的山大島風力発電所

台風9号・10号によるブレード折損事故に関する報告

2021年3月3日

第24回 新エネWG時 質問事項回答

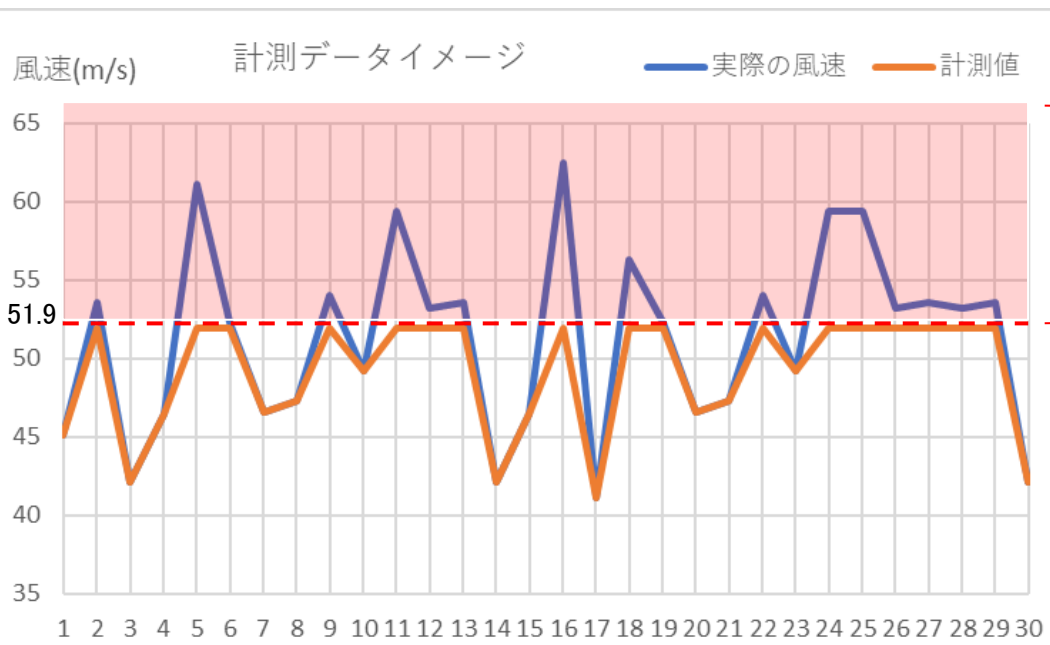
Q2: 測定範囲が0~50m/sの風向風速計を、Class 1A機種に取付けている理由

A2: ナセルに搭載された風向風速計はカットアウト風速(25m/s)に到達するまでの範囲で風車を制御することを目的としている。カットアウト風速(25m/s)に到達すると風車はポーズ状態(発電停止状態)となる。それ以上の風速でも風車の挙動に変化はない。上記の点を受けて、Vestas社では0-50m/sの計測範囲の風速計を採用している。(メーカー回答)

メーカーからは、発電時の風車制御のための機器との回答であるが、
今回の事故内容を踏まえ、事業者として計測範囲:0-75m/sの風速計を導入する。 (メーカー確認済)

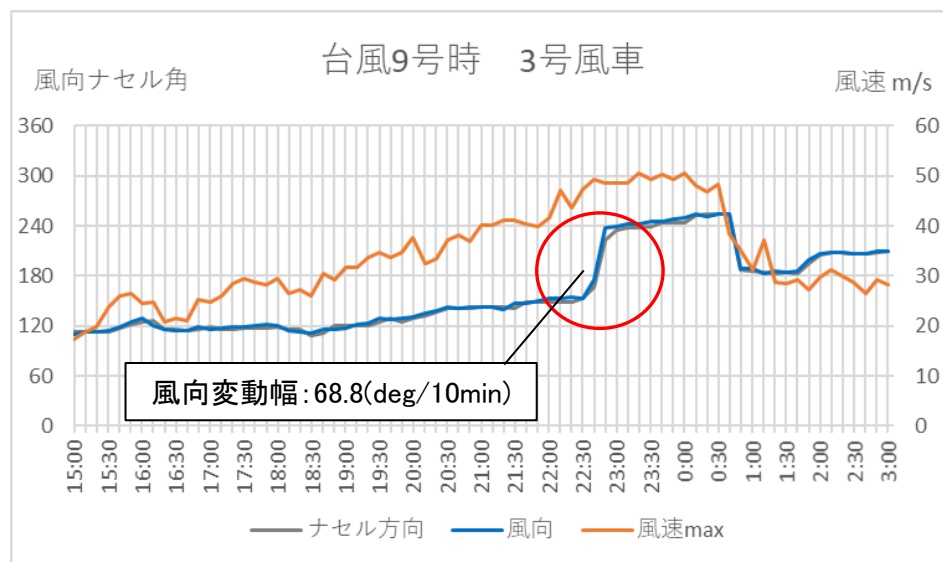
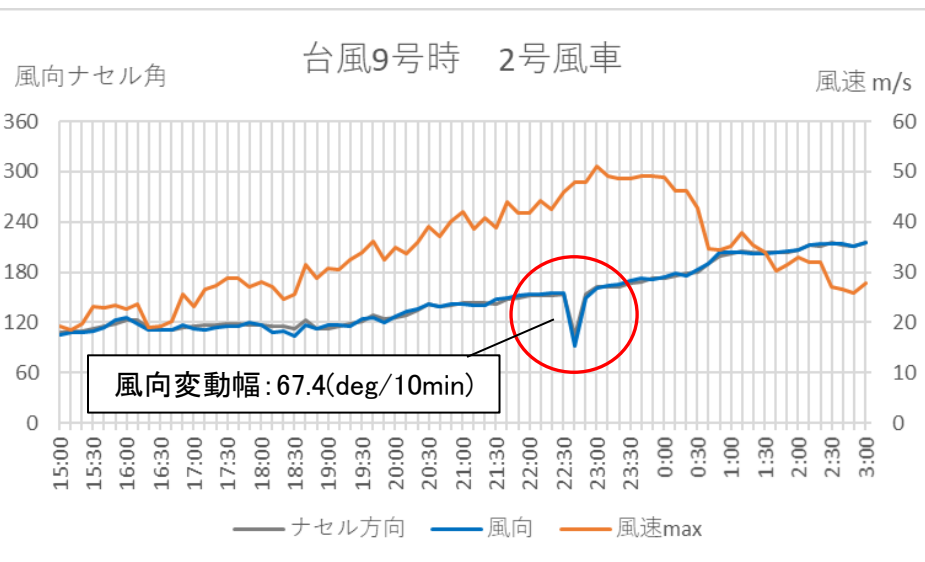
Q4: 今回のヨーウォームギアクラッチ板の破損について

適切な点検が行われている状態で、10分平均風速50m/s以下であれば、風向に対しナセルが正対しない状態でもクラッチ板が破損することなく、ナセルが風向に対し追従可能であったのか

A4: 適切な点検が行われている限り、10分平均風速50m/s以下においては追従可能である。(メーカー回答)

ヨー追従速度は 29.7 (deg/min) であり、健全機については今回の台風の風向変化への追従に問題はなかった。

事故機を除く健全機の全ての風車において、台風時の風向変化での追従動作に問題はなかった。その中でも風向が特に大きく変動した、2号風車、3号風車のデータを下図に示す。

健全機については10分間で約70° 近い台風の風向変化でもヨー追従動作に問題はない。

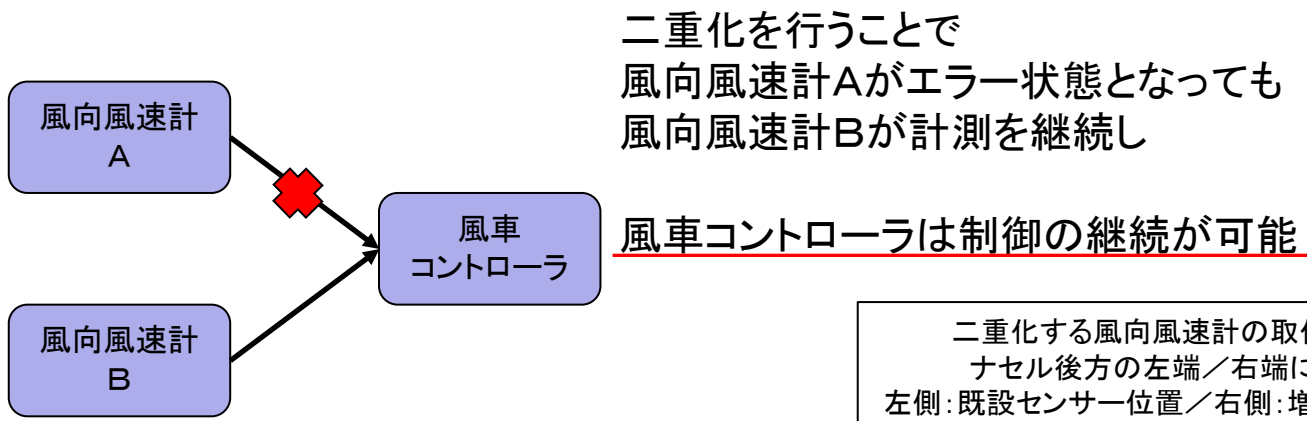
Q5: 台風における強風下で、エラーが出たあと、60秒間制御が停止したとのことであるが、エラー解消後、60秒後に再スタートとなるが、この60秒に設定されている理由は何か。

A5: センサーはエラーが解消すると、風車は60秒後に自動で再起動する。
同一内容のエラーが60分間に4回発生した場合、風車の再起動には機器の確認のため手動介入が必要な状態となる。

60秒間の設定を短くした場合、短時間で複数回発生するエラーにより自動での再起動が妨げられる可能性が高まる。
自動での再起動が妨げられた場合、手動介入が必要なため、結果として風車が制御できなくなる時間が長くなる。
このため、この60秒間の設定については、多くの風力発電設備におけるVestas社の経験値から最適とされている。(メーカー回答)

60秒後の再起動については、**風車が制御できない危険な状態を回避する目的**があり、短縮は推奨しない旨の回答であるため、事業者として以下の対応を取ります。

風向風速計の二重化により冗長性を持たせ、エラーそのものを発生させない対策を実施する。
二重化により、一方が計測不能となっても他方が計測を継続しエラーを発生させない。

二重化する風向風速計の取付予定位置
ナセル後方の左端／右端に取付ける
左側: 既設センサー位置／右側: 増設センサー位置

※ 二重化する風向風速計は、ベスタス社V80に標準で採用されているFTテクノロジー社製の製品を予定。
(二重化することについてはメーカー確認済)

未使用品と健全機のクラッチ板の比較

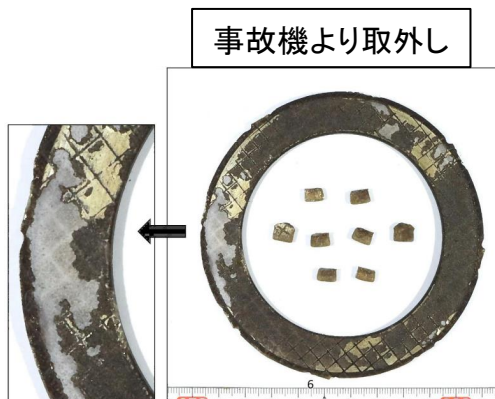
Q8: 事故機以外のヨーギアは大丈夫だったのか

A8: 健全機より取外したヨーギアのクラッチ板には顕著な摩耗は見られず問題は見受けられない。他の全ての健全機についても、事故後に実施した1年点検でクラッチ板の確認を行ったが、異常は無かった。

全ての健全機より取外したクラッチ板には顕著な摩耗は見られない。

未使用品と比較すると、摺動による表面の光沢は見られるが、クラッチ板表面の異常な摩耗はみられない。
